原子炉冷却材の流出

女川原子力発電所2号炉に係る新規制基準適合性審査の視点及び確認事項（運転停止中原子炉における燃料損傷防止対策の有効性評価：原子炉冷却材の流出）

第 7.4.3-1 図 「原子炉冷却材の流出」の重大事故等対策の概略系統図 (1/2)
(原子炉停止時冷却系統構成失敗)

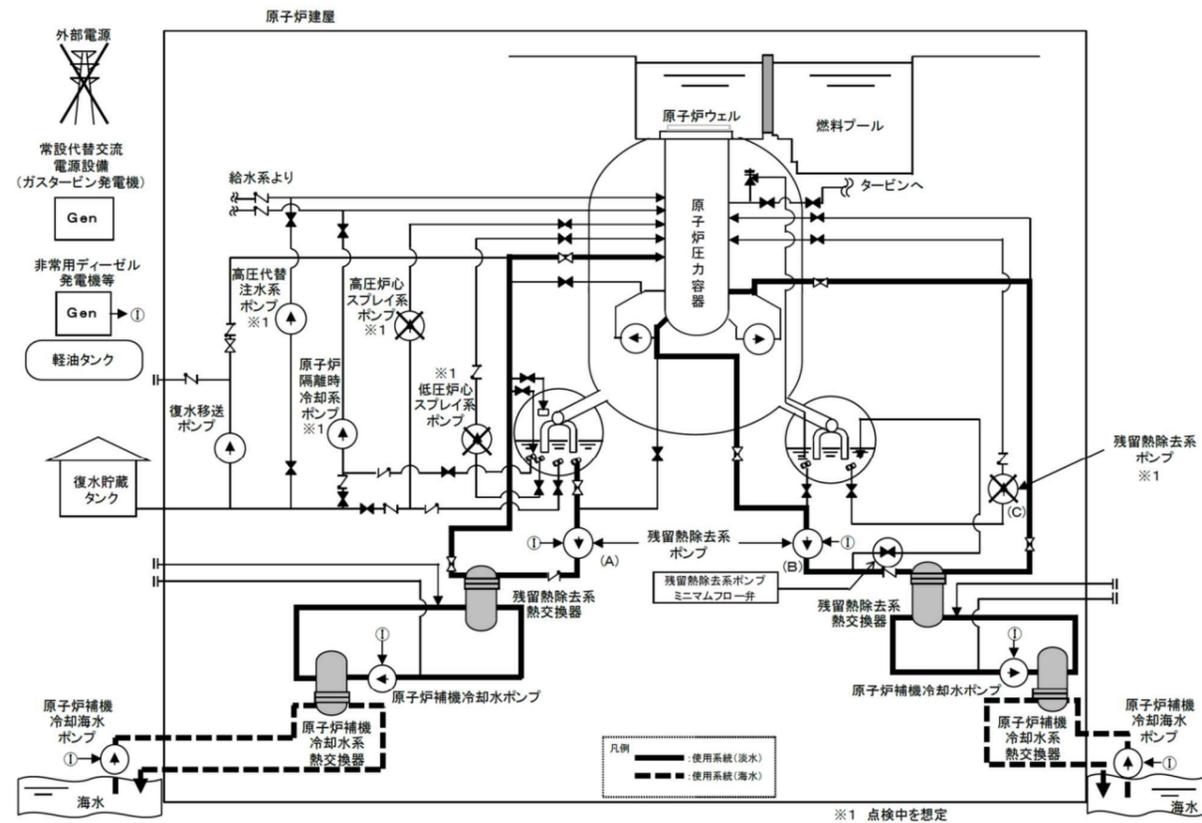
審査の視点及び確認事項	確認結果（女川2号）
<p>1-4 上記1-2(a)の「十分な対策が計画されており」とは、国内外の先進的な対策と同等のものが講じられていることをいう。</p> <p>2) 対策について、国内外の先進的な対策と同等なものであるか。</p>	<p>2) ※ 「運転停止中原子炉における燃料損傷防止対策の有効性評価」においては、要求されていない。</p>
<p>3) 対策の概略系統図は整理されているか。</p> <p>(i) 対策の概略系統図において、対策に関係する主要機器・配管・弁が明示されているか確認する。</p> <p>記載要領（例）</p> <ul style="list-style-type: none"> 有効性評価で期待する系統や設備等は太字で記載。 設計基準事故対処設備から追加した設備や機器は点線囲みで記載。なお、技術的能力や設備側で確認できれば、有効性評価の概略系統図で点線囲みされていなくてもよい。 	<p>3)</p> <p>(i) 残留熱除去系（低圧注水モード）による原子炉圧力容器への注水に関連する設備として、残留熱除去系、サプレッションチェンバ及びこれらを接続する配管や弁が概略系統図に示されていることを確認した。また、安定状態に向けた対策のうち、残留熱除去系（原子炉停止時冷却モード）による原子炉圧力容器からの除熱に関連する設備として残留熱除去系、残留熱除去系熱交換器等が、配管、弁を含め概略系統図に示されていることを確認した。</p>
<p>4) 対応手順の概要は整理されているか。</p> <p>(i) 対応手順の概要のフローチャートで、想定される事象進展や判断基準等との関係も含め、明確にされていることを確認する。</p> <p>① 対応手順の概要フロー等において、運転員等が判断に迷わないように、その手順着手の判断基準が明確にされていることを確認。</p> <p>記載要領（例）</p> <ul style="list-style-type: none"> 事故シーケンスの対応手順の概要（フロー）について、実際の手順上の設定と解析上の設定がわかるように記載。 評価上、期待するもののみならず、回復操作や期待しない操作等についても記載。この際、回復操作や期待しない操作等については、評価上は考慮しないことが明確であるように記載。 	<p>4)</p> <p>(i) 対応手順の概要フローについて、以下のとおり確認した。</p> <p>① 「第 7.4.3-3 図「原子炉冷却材の流出」の対応手順の概要」において、想定される事象進展が明確にされるとともに事象進展に沿った判断項目、操作確認項目等が示されていること、解析上は期待しない操作も含めて対応手順の概要が整理されていることを確認した。</p>

第7.4.4-1図 「反応度の誤投入」の対応手順の概要

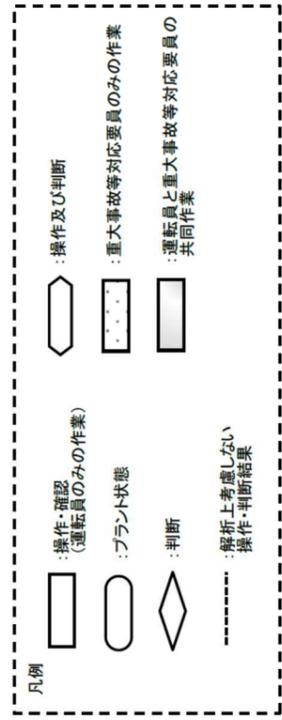
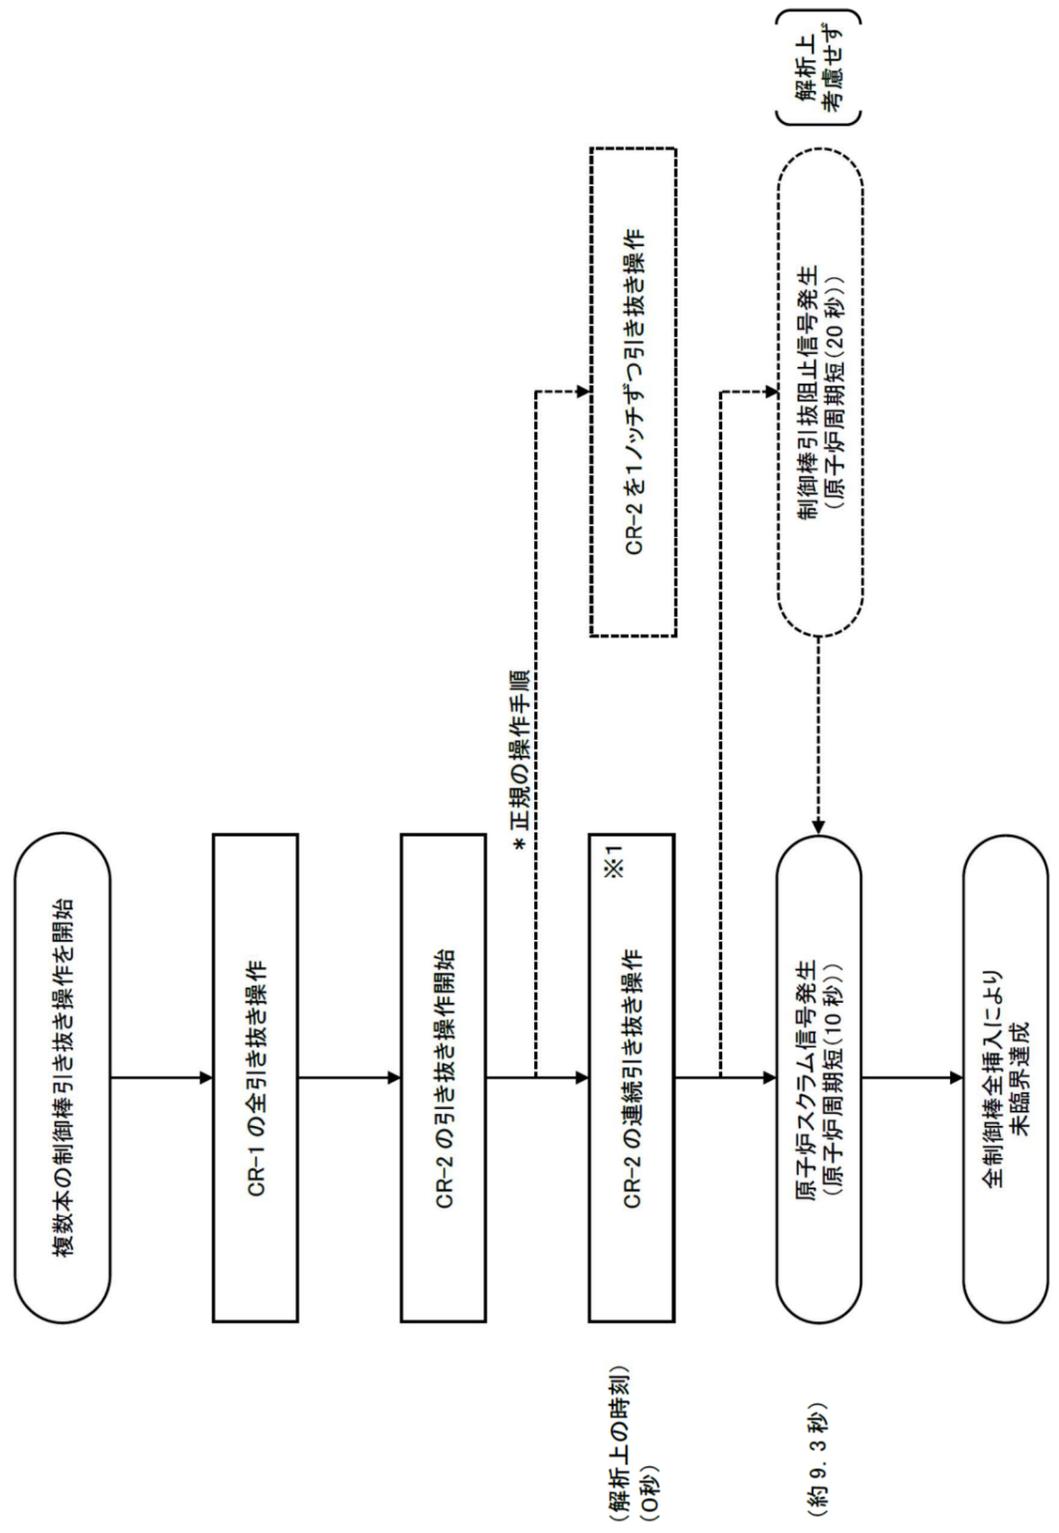
審査の視点及び確認事項	確認結果（女川2号）
<p>① 対応手順の概要フロー等において、運転員等が判断に迷わないように、その手順着手の判断基準が明確にされていることを確認。</p> <p>記載要領（例）</p> <ul style="list-style-type: none"> 事故シーケンスの対応手順の概要（フロー）について、実際の手順上の設定と解析上の設定がわかるように記載。 評価上、期待するもののみならず、回復操作や期待しない操作等についても記載。この際、回復操作や期待しない操作等については、評価上は考慮しないことが明確であるように記載。 <hr/> <p>(ii) 事象進展の判断基準・確認項目等が明確に示されていることを確認する。</p> <p>① 対策については、有効性評価上期待している対策だけでなく、「重大事故等防止技術的能力基準説明資料」との整合を踏まえ、自主対策設備による手順も含めて実施する対策を網羅的に含めていることを確認。</p>	<p>① 「第7.4.4-1図「反応度の誤投入」の対応手順の概要」において、想定される事象進展が明確にされるとともに事象進展に沿った判断項目、操作確認項目等が示されていることを確認した。</p> <p>なお、重大事故等対策はすべて自動で作動するため、対応に必要な手順はないが、スクラム動作後の原子炉の状態確認が必要であることを確認した。</p> <hr/> <p>(ii) 事象進展の判断基準等について、「第7.4.4-1図「反応度の誤投入」の対応手順の概要」及び「7.4.4.1(3) 燃料損傷防止対策」において以下のとおり明確にされていることを確認した。</p> <p>① 運転停止中事故シーケンスグループ「反応度の誤投入」に係る判断基準・確認項目等 <u>原子炉自動スクラムによる制御棒全挿入</u>：起動領域モニタの原子炉周期短（原子炉周期 10 秒）信号の発生及び原子炉出力が中間領域に到達することにより自動作動することを確認した。</p>
<p>5) 本運転停止中事故シーケンスグループ内の事故シーケンスの対応に必要な要員について整理されているか。</p> <p>(i) 個別の手順を踏まえたタイムチャートにおいて、作業項目、時系列も含めて全体的に整理されていることを確認する。</p> <p>① タイムチャートにおいて、作業項目、時系列も含めて全体的に整理されていることを確認。</p> <p>② 個別の手順は「重大事故等防止技術的能力基準説明資料」と整合していることを確認。</p> <p>③ その際、有効性評価で期待している作業に加え、期待していない作業に対しても必要な要員数を含めていることを確認。</p> <p>④ 異なる作業を連続して行う場合には、その実現性（時間余裕等）を確認。</p> <p>⑤ 運転員の操作時間に関する考え方を確認。</p> <p>記載要領（例）</p> <ul style="list-style-type: none"> 要員が異なる作業を連続して行う場合には、要員の移動先を記載。タイムチャートに示されている時間は放射線防護具等の着用時間を含んでいること。 	<p>5)</p> <p>(i) 重大事故等対策はすべて自動で作動するため、対応に必要な手順はないため、タイムチャートでの整理は必要ないことを確認した。なお、スクラム動作後の原子炉の未臨界状態を確認するための要員が必要であることを確認した。</p> <p>① 該当なし。</p> <p>② 該当なし。</p> <p>③ 該当なし（運転停止中事故シーケンスグループ「反応度の誤投入」では、有効性評価上は期待していないが、実際の対策として整備している対策はない。）。</p> <p>④ 該当なし（対策としての作業はない。）。</p> <p>⑤ 該当なし（対策としての作業はない。）。</p>

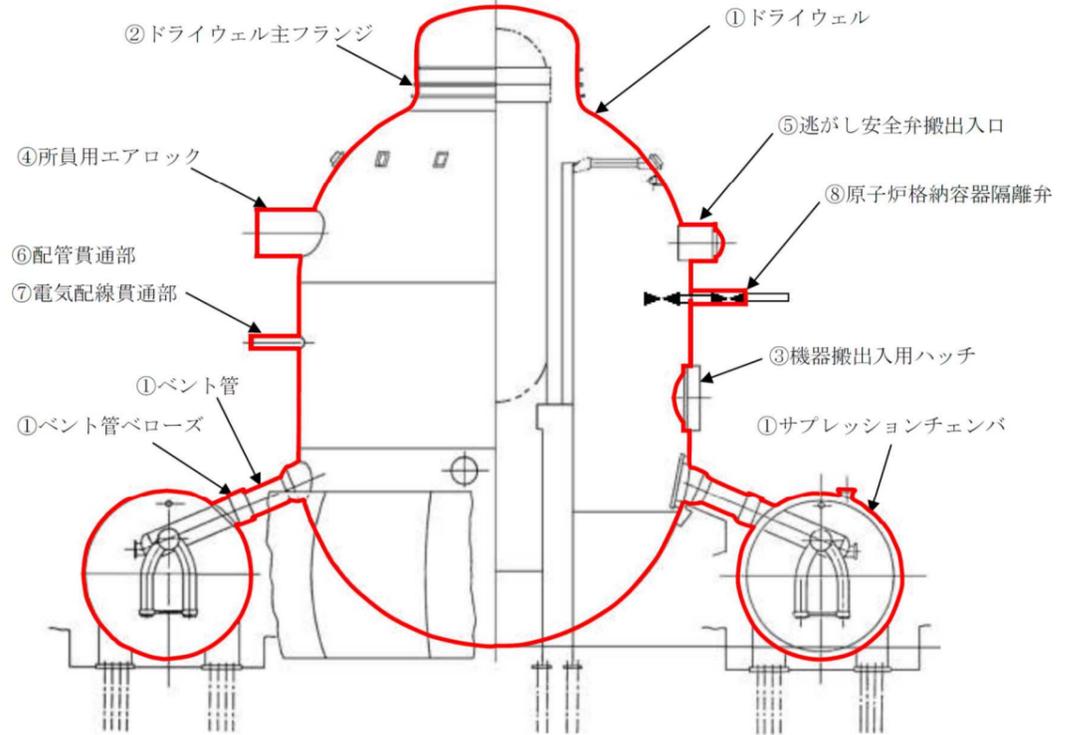
審査の視点及び確認事項	確認結果（女川2号）
<p>③ 原子炉格納容器バウンダリ構成部の構造が図示されていることを確認。</p>	<ul style="list-style-type: none"> ・ ボルト締付平板 ・ フランジ ・ 締付ボルト ・ 閉止板 ・ 伸縮継手 ・ 短管 <p>g. 電気配線貫通部</p> <ul style="list-style-type: none"> ・ スリーブ ・ アダプタ ・ ヘッダ ・ モジュール <p>h. 原子炉格納容器隔離弁</p> <ul style="list-style-type: none"> ・ 耐圧部材 ・ シール部 <p>③ 「第1図 原子炉格納容器バウンダリ構成部の概要図」において、上記②で挙げた原子炉格納容器本体、ドライウェル主フランジ、機器搬出入用ハッチ等が図示されていることを確認した。</p>

第2図 評価方法による評価対象機器の分類

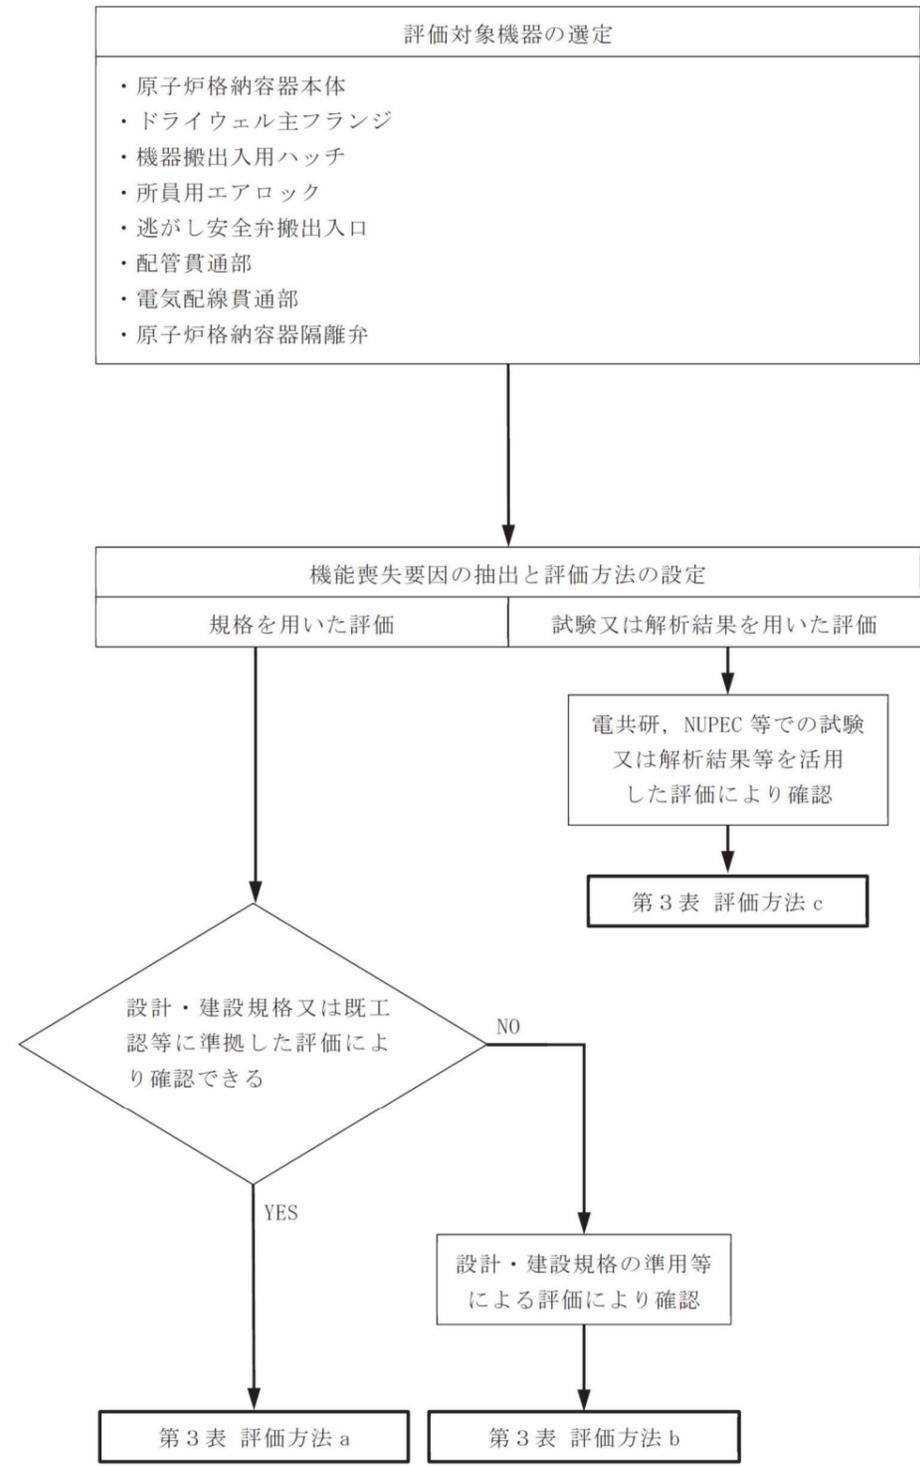
審査の視点及び確認事項	確認結果（女川2号）
<p>(3) 構造健全性及びシール部の機能維持についての評価方法及び判定基準は妥当か。</p> <p>(i) 構造健全性で用いる評価手法と評価対象部位の分類方法を確認する。</p> <p>① 評価で参照する実験結果や規格を確認。</p> <p>② 評価方法による評価対象機器の分類を確認。</p>	<p>(i) 構造健全性及びシール部の機能維持についての評価方法及び判定基準について、以下のとおり確認した。</p> <p>① 評価で参照する実験結果や規格は以下の3つであることを確認した。</p> <p>規格：</p> <ul style="list-style-type: none"> ・ 発電用原子力設備規格 設計・建設規格（2005年版（2007年追補版含む）JSME S NCI-2005/2007）（以下「設計・建設規格」という。）又は既工事計画認可申請書等に準拠した評価 ・ 設計・建設規格の準用等による評価 <p>実験結果：</p> <ul style="list-style-type: none"> ・ 電共研、NUPEC等での試験又は解析結果等を活用した評価 <p>② 評価方法による評価対象機器の分類は、以下に示す「第2図 評価方法による評価対象機器の分類」に示されており、選定された評価対象機器は、第2図のフローにしたがって分類されていることを確認した。</p>
